Dodatečné informace č. 9 k Zadávací dokumentaci

„Sportovní hala Bordovice“

Zadavatel: Obec Bordovice

4.) V zadávacím výkazu výměr 01– stavební objekt, pol. č. 53:

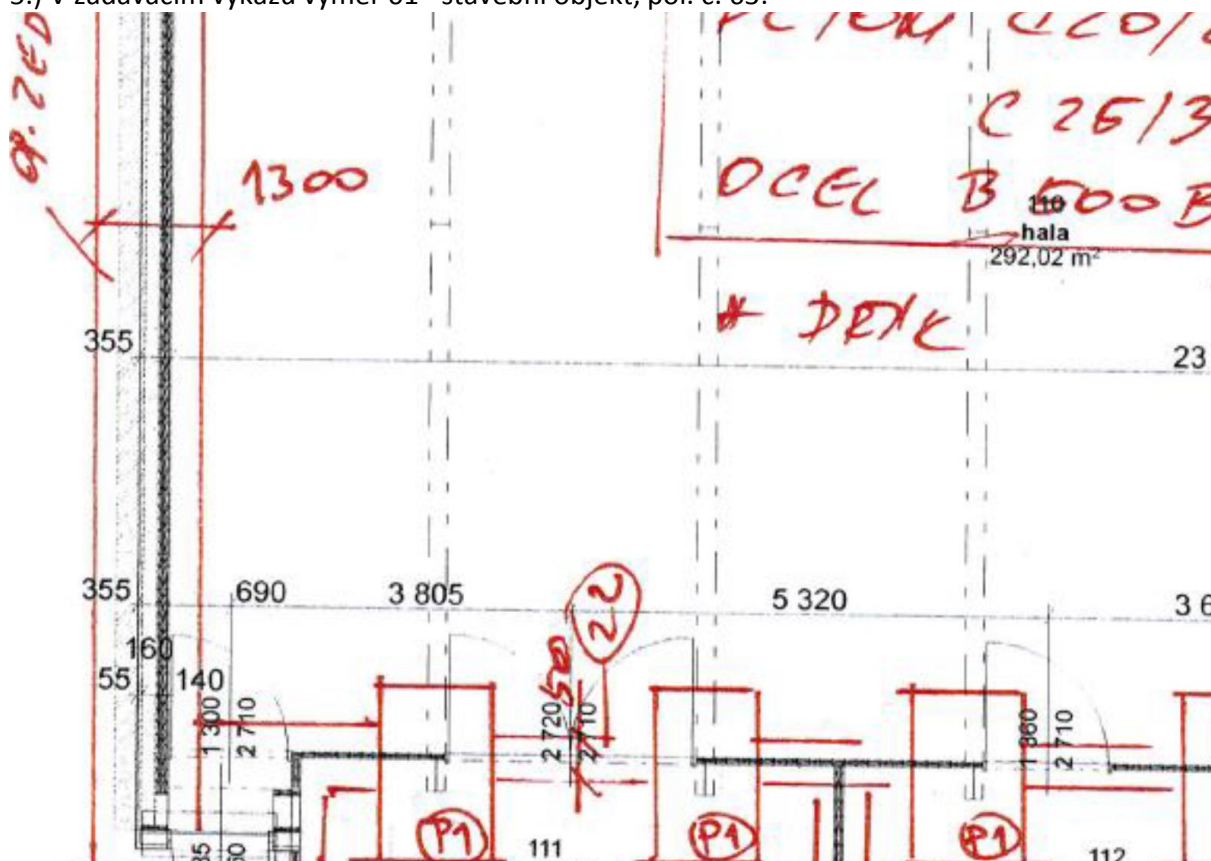
57	M	63127464	profil rohový Al 15x15mm s výztužnou tkaninou š 100mm pro ETICS	m	148,864
	VV		(Viz D7, D8)		
	VV		8,8*2+1,5*4+3,0+5,8+1,5*4+1,525+6,125+0,75*4+8,895+2,25*2+1,5*2+3,125*2+0,75*2		
	VV		1,05+2,75*2+1,5+3,0*2+1,0+2,25*2+2,0+3,0*2+1,2+2,25*2		33,250
	VV		4,0*5+15,33		35,330
	VV		Součet		68,580
	VV		141,775*1,05 "Přepočtené koeficientem množství		148,864
	VV		Součet		148,864

K rohovým profilům schází parapetní profily oken.
Žádáme o doplnění scházející položky pro parapetní profily do zadávacího výkazu výměr.

Odpověď zadavatele:
Rohové profily byly rozděleny dle typu na jednotlivé položky
